**AVIS RELATIF À LA PROTECTION
CONTRE LES EVENTUELS EFFETS NOCIFS ET NUISANCES
PROVOQUÉS PAR LES RAYONNEMENTS NON IONISANTS
GÉNÉRÉS PAR DES ANTENNES ÉMETTRICES STATIONNAIRES**

Commune : LIERNEUX - Exploitant : PROXIMUS

Référence exploitant : 80HER_02

Rapport n° 1945 / 2024

Figure 1 : Vue en plan des lieux de séjour et des points de contrôle

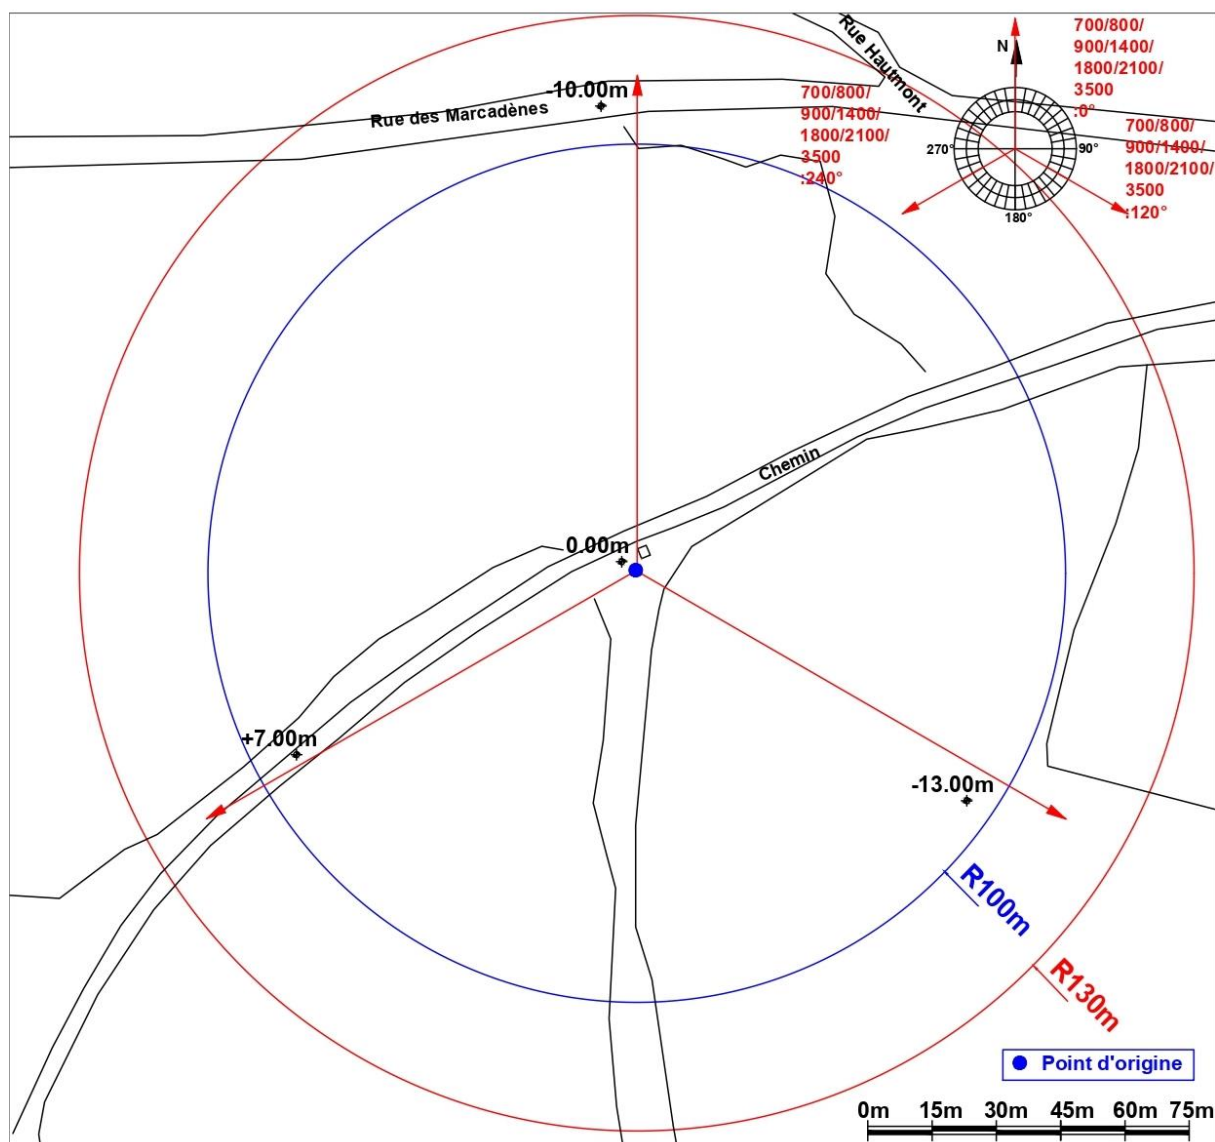
En ce qui concerne les antennes de l'installation mentionnées dans le tableau 1, la distance maximale à laquelle la limite pourrait être atteinte, à l'extérieur, est égale à 92,8 m. S'il n'y a pas de LS à une distance inférieure, les antennes respectent forcément la limite d'immission.

Dans le cas des LS situés à l'intérieur des bâtiments, une atténuation d'obstacle est prise en compte et il en résulte que la distance maximale à laquelle la limite pourrait être atteinte se réduit à 65,7 m.

Figure 2 : Vue en plan des installations d’antennes dans un rayon de 300 mètres autour de l’installation faisant l’objet de la demande d’avis

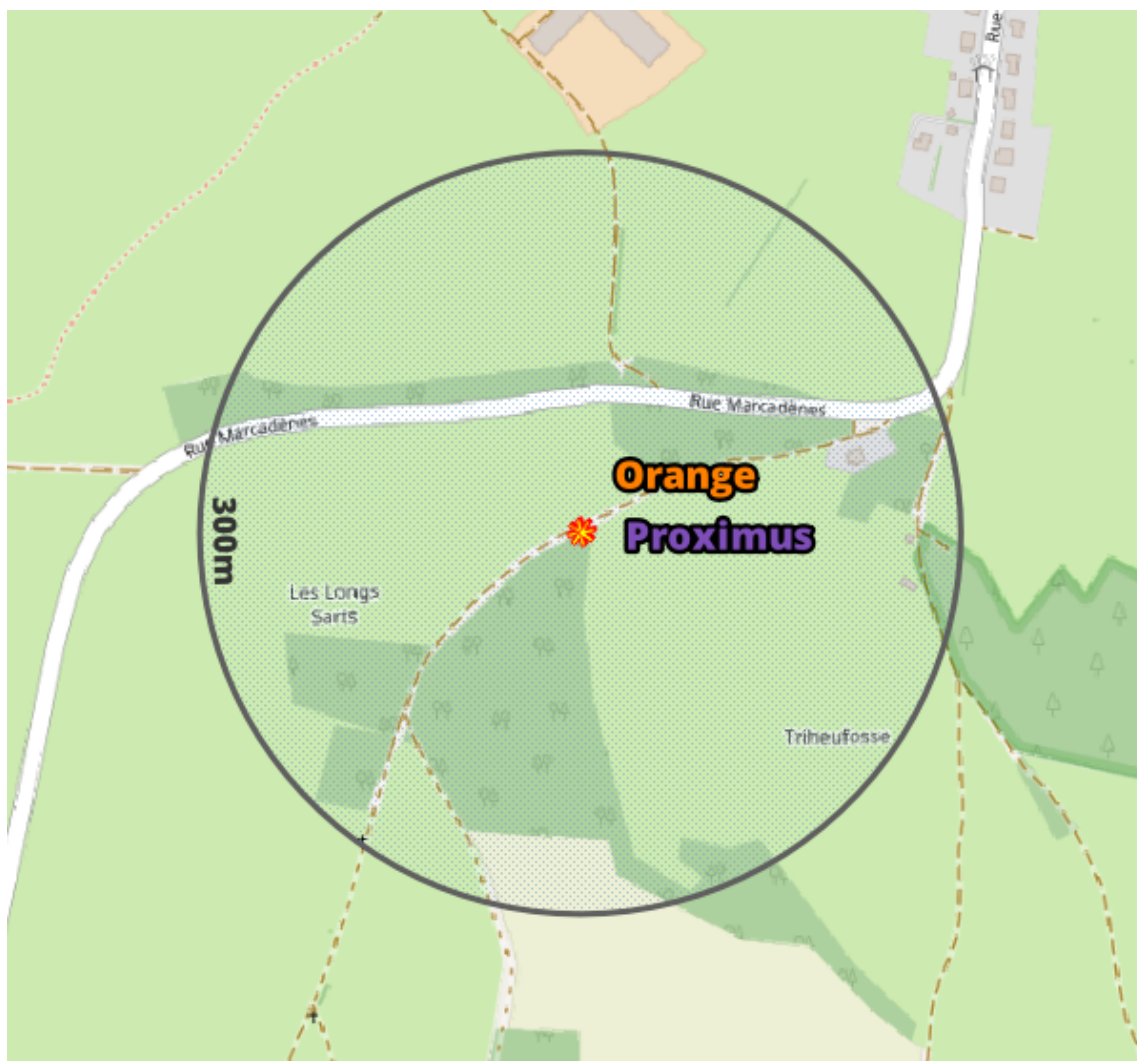
Compte tenu des considérations ci-dessus, il apparaît que l'intensité du rayonnement électromagnétique généré, dans les lieux de séjour situés dans un rayon de 300 mètres autour de l'installation référencée dans le paragraphe 2, par l'ensemble des antennes émettrices stationnaires de l'ensemble des exploitants du même site d'antennes émettrices stationnaires respecte la limite fixée à l'article 4, § 2 du décret.
